Zentrum Bremen-Osterholz – Modellprojekt Gemeinsamer Verkehrsraum St.-Gotthard-Straße

- Auditbericht -

Zwischenpräsentation
im Zentrum Osterholz am 26. Juni 2013

Auditpunkte - Streckenabschnitt

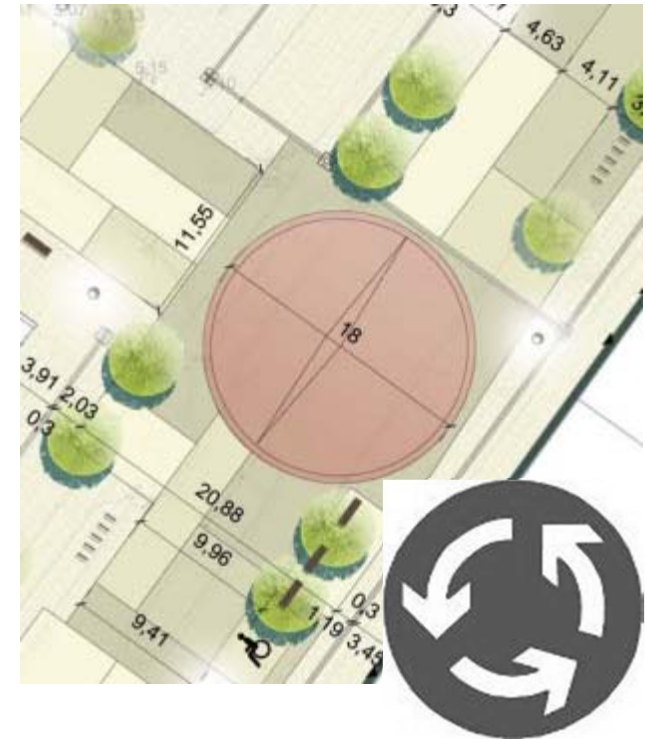
- Im nordwestlichen Planbereich bei allen drei Varianten unklar, ob ausreichende Gehwegflächen von mindestens 2,50m Breite verbleiben
- ist zu klären

Auditpunkte - Sonstiges

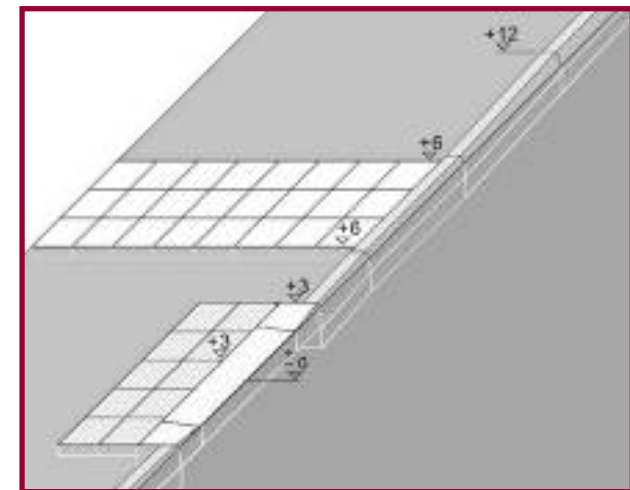
- Fehlen der Kanten von mindestens 3 cm, besser 6 cm, zwischen den Fahrflächen und den Gehbereichen sollte mit Behindertenverbänden eindringlich diskutiert werden
- bei sehr guten Sichtbeziehungen können Blinde und Sehbehinderte hinreichend früh gesehen werden
- werden unter vorgenannten Voraussetzungen tatsächlich geringe Geschwindigkeiten eingehalten und kontrastreiche sowie taktile Leitelemente und Bodenindikatoren eingesetzt, erscheint der Verzicht auf Kanten umsetzbar.
